KR.RPP.603.35.2018.MM

W odpowiedzi na pismo znak LPR.DIN.21.5-1.2018 z dnia 08.02.2018r. oraz pismo LPR.DIN.21.6-1.2018 z dnia 19.02.2018r. w sprawie planowanej budowy bazy Śmigłowcowej Służby Ratownictwa Medycznego HEMS na działkach nr 2/4, 2/5, 2/6 obręb Kokotów, w Brzegach, gmina Wieliczka Regionalny Zarząd Gospodarki Wodnej w Krakowie Państwowego Gospodarstwa Wodnego Wody Polskie informuje, iż obszary szczególnego zagrożenia powodzią w rejonie wnioskowanej inwestycji znajdują się pomiędzy brzegiem rzeki Serafy a wałem przeciwpowodziowym. Zwracamy uwagę, iż Serafa nie została objęta mapami zagrożenia powodziowego. Ponadto, dla ww. rzeki nie zostało opracowane studium ochrony przeciwpowodziowej.

W załączeniu przekazujemy mapę z zaznaczonym obszarem zalewowym wody Q1%, który uwzględnia wpływ zrealizowanego zbiornika „Biezańów”.

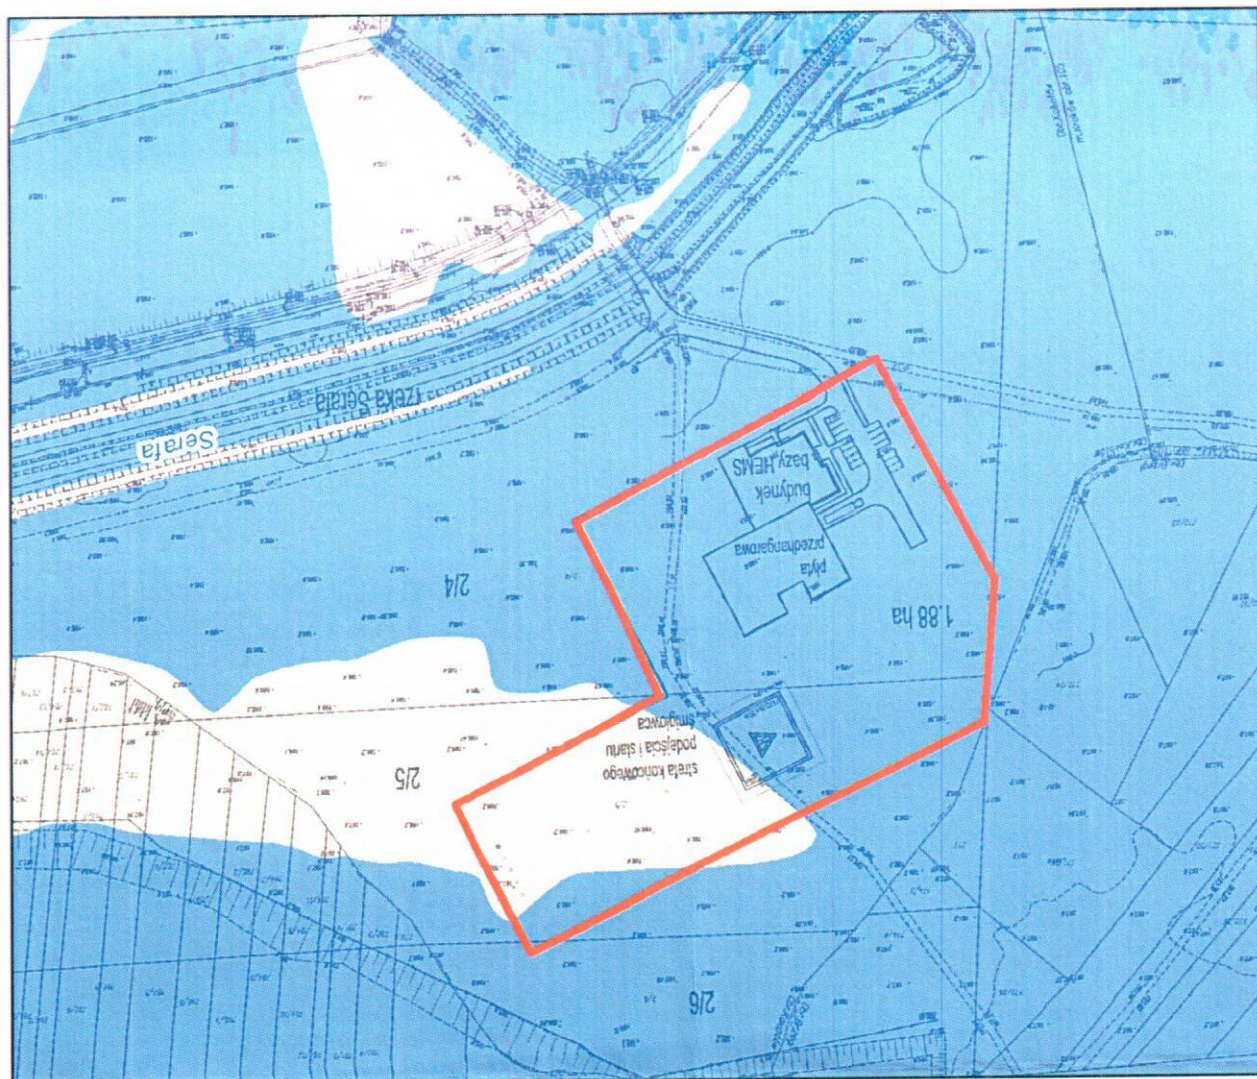
wystąpienia wezbrania Q1% teren planowany do zainwestowania (o rzędnych około 198,20-198,40m n.p.m.) narażony będzie na zalanie warstwą wody o głębokości ok. 1,0-1,2m.

Przedmiotowy teren będzie znajdował się poza zasięgiem zalewu wodami powodziowymi (Q1%) od Serafy dopiero po zrealizowaniu budowy wszystkich pięciu zbiorników.

W tym miejscu informujemy, iż w obrębie działek nr 2/4, 2/5, 2/6 położonych w miejscowości Kokotów, gmina Wieliczka znajdują się urządzenia melioracji wodnych: rów o oznaczeniu R-7 oraz rzeka Serafa i lewy wał rzeki Serafa.

Odnosnie istniejącego obiektu mostowego informujemy, że do dnia 31.12.2017r. most znajdował się w administracji Marszałka Województwa Małopolskiego, wykorzystywany był m.in. do obsługi i konserwacji wałów rzeki Drwina Długa i rzeki Serafa. Planowaną przebudowę obiektu mostowego należy realizować zgodnie z Rozporządzeniem Ministra Transportu i Gospodarki Morskiej z dnia 30 maja 2000 r. w sprawie warunków technicznych, jakim powinny odpowiadać drogowe obiekty inżynierskie i ich usytuowanie oraz zgodnie z Rozporządzeniem Dyrektora Regionalnego Zarządu Gospodarki Wodnej w Krakowie z dnia 16 stycznia 2014 r. w sprawie warunków korzystania z wód regionu wodnego Górnej Wisły. Mając na uwadze, iż w chwili obecnej nie została zakończona inwestycja polegająca na budowie zbiorników małej retencji w dolinie rzeki Serafy, przy planowaniu i projektowaniu przedmiotowej inwestycji należy odnieść się do warunków istniejących tj. z uwzględnieniem zrealizowanego zbiornika „Biezańów”. Ponadto, przebudowywany obiekt mostowy powinien zostać wyniesiony ponad rzędną korony istniejących obwałowań.
